**Avis délibéré de la mission régionale d'autorité
environnementale sur le projet de remplacement du
télésiège de Conches sur la commune de Châtel (74)**

(deuxième avis)

Avis n° 2021-ARA-AP-1119

Avis délibéré le 30 mars 2021

Figure 3: Plan de masse du projet - Source étude d'impact page 45 - chap 2.2.4

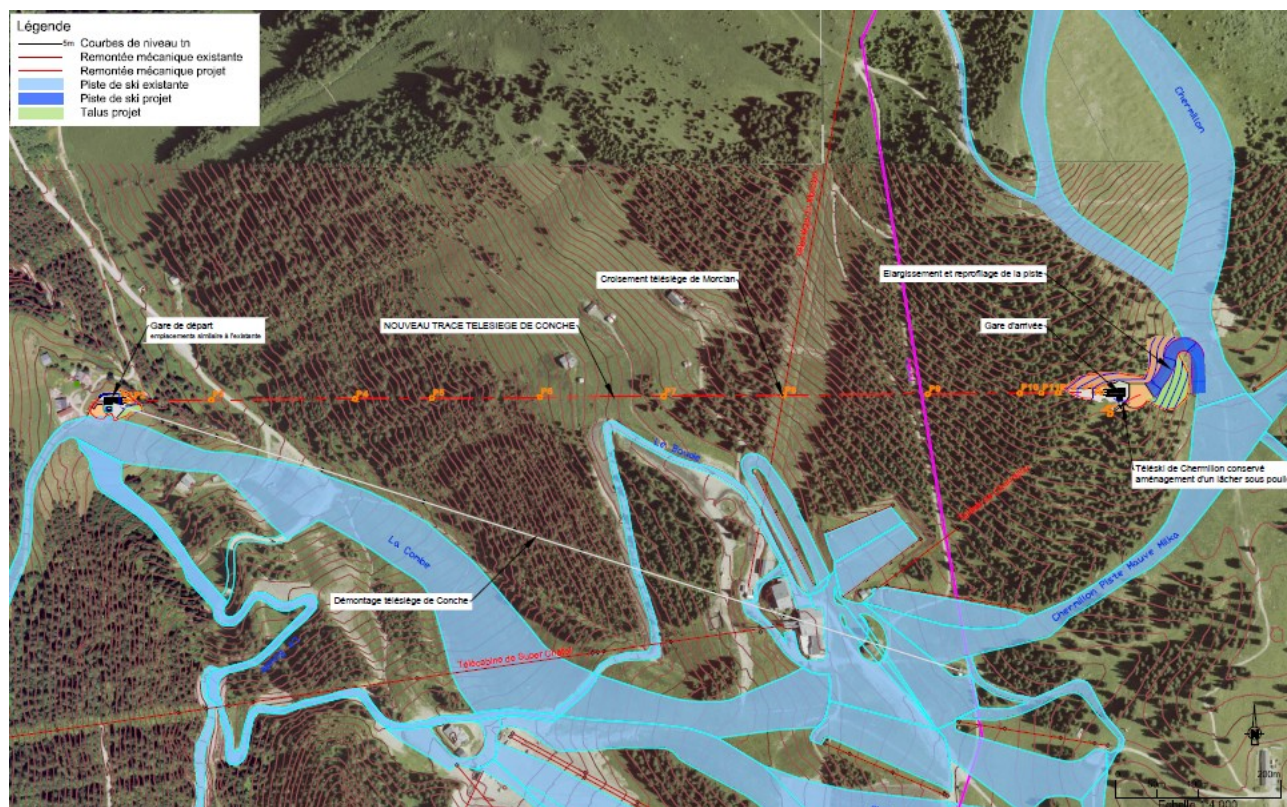
La présentation du projet est pédagogique. Toutefois, certains éléments essentiels à la compréhension du périmètre du projet et des enjeux sont présentés uniquement dans l'étude d'impact réalisée sur la partie suisse du dossier et insérée au dossier fourni mais pas dans l'étude d'impact du projet. C'est le cas par exemple de la mention :

L'Autorité environnementale recommande de présenter clairement l'ensemble des opérations constitutives du projet et leur localisation (en France et en Suisse), de vérifier si une consultation entre les deux pays au titre de la convention d'Espoo doit être engagée et de préciser les volumes des terrassements nécessaires à la réalisation des différentes opérations du projet.

Figure 5: Impact du défrichement du layon sur le paysage - Source étude d'impact page 137

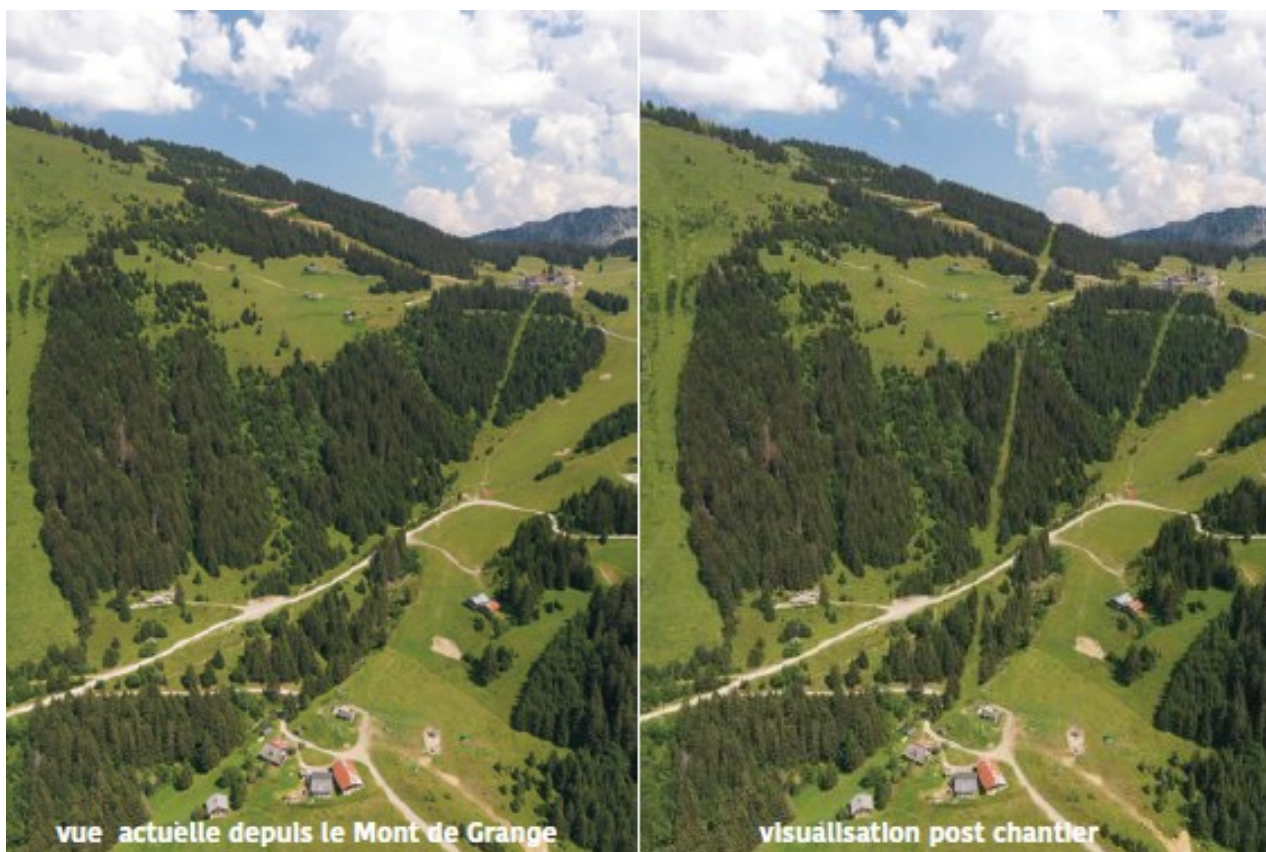
Par ailleurs, même si le projet s'inscrit dans un environnement anthropisé, la création de ce nouveau télésiège va générer un layon défriché au sein de milieux boisés, jusqu'à présent préservés (cf. photo-montage ci-dessous).

L'étude d'impact complétée fournit des insertions paysagères du versant opposé qui confirment l'impact notable du projet sur le paysage. La ligne du télésiège va traverser plusieurs espaces boisés et nécessiter l'installation de 14 pylônes dans une zone qui en était dépourvue à l'exception, du lieu de croisement avec le télésiège du Morclan.

Le dossier prévoit le reboisement de l'ancien layon. Cependant sa cicatrisation, qui prendra de nombreuses années, ne compensera pas de manière équivalente les traces du nouveau layon dont la surface est bien supérieure à l'ancien.

L'Autorité environnementale recommande de fournir les éléments permettant de démontrer la bonne insertion paysagère du projet, des gares supérieure et inférieure. En outre, elle recommande de proposer des mesures compensant les impacts paysagers créés par le nouveau layon.
